# 「臺南新吉工業區開發計畫審查結論變更、環境影響差異分析暨環境現況差異分析及對策檢討報告」專案小組第5次審查會議紀錄

(二)本環境影響差異分析暨環境現況差異分析及對策檢討報告建議審核修正通過。

## 專案小組第五次審查會議簡報

**第四次修正本書面審查意見暨答覆說明**

### 擴大且集中的環頸雉保育區用地規劃

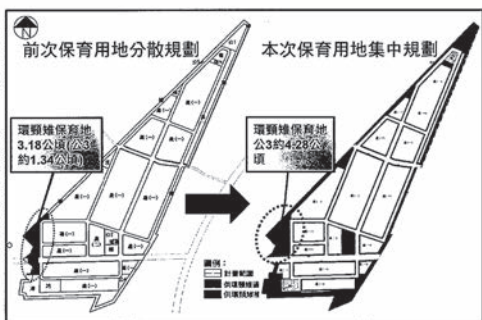
- 根據102年10月9日專案小組第二次審查會議紀錄，審查委員意見，「以生熊補償原則，另設環頸雉保育區4公頃於公3預定地」

- 故本次修正將公三用地由1.34公頃大幅調升至4.28公頃。
- 修訂本計畫土地使用管制規則，將公三用地限定用途為環頸雉保育地
-

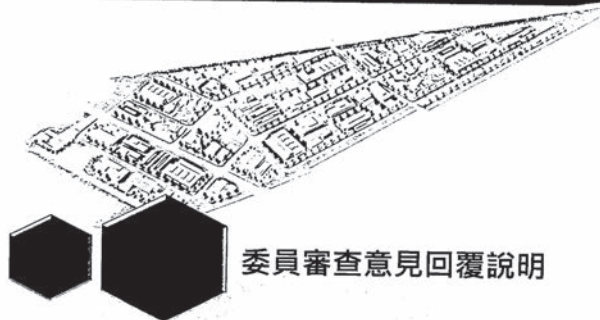
審查意見	答覆說明
呂委員欣怡	
3.P2-55之2.1.7標題應改為「文化資產」，P2-60之「文化資產」可改為「古蹟與歷史建築」。	遵照辦理，已修訂相關標題。
4.請補充開發基地周邊的文化資產(包含遺址、古蹟、廟宇等)位置示意圖。	基地周邊文化資產位置示意圖如下所示：

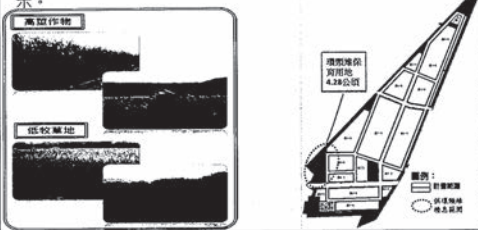
審查意見	答覆說明
<b>張委員學文</b>	
1.請檢討環顧堆保育計劃的地點及面積。	1.根據102年10月9日專案小組第二次審查會審查委員意見，「以生態補償原則，另設環顧堆保育區4公頃於公3預定地」，本次修正調整公3用地面積為4.28公頃。同時將本計畫土地使用管制規則，將公3用地限定用途為環顧堆保育地。 2.其次，為提供環顧堆及其他生物多元之棲息環境，本計畫規劃將生態保育區其中三分之二維持原棲地類型甘蔗田或種植高莖類之植物(例如：甜根草、五節芒等原生植物種之高莖作物)，其餘三分之一則定期進行翻耕，以營造低牧草地環境，棲地營造規劃示意圖參照下圖所示。

設置4.28公頃環礁礁保育區，營造適當棲息環境

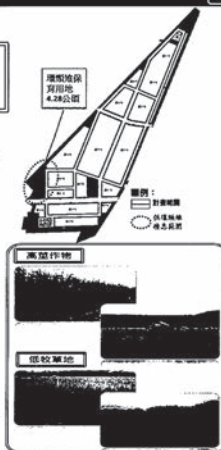
- 滯洪池為深潭如何做野鳥棲地。

- 根據102年10月9日專案小組第二次審查會議紀錄，審查委員意見，「以生態補償原則，另設環礁礁保育區4公頃於公3預定地」，本次修正調整公3用地面積為4.28公頃。同時將本計畫土地使用管制規則，將公3用地限定用途為環礁礁保育地。
- 為提供環礁礁及其他生物多元之棲息環境，本計畫規劃將生態保育區其中三分之二維持原棲地類型甘蔗田或種植高莖類之植物(例如：甜根草、五節芒等原生植物之高莖作物)，其餘三分之一則定期進行翻耕，以營造低牧草地環境。
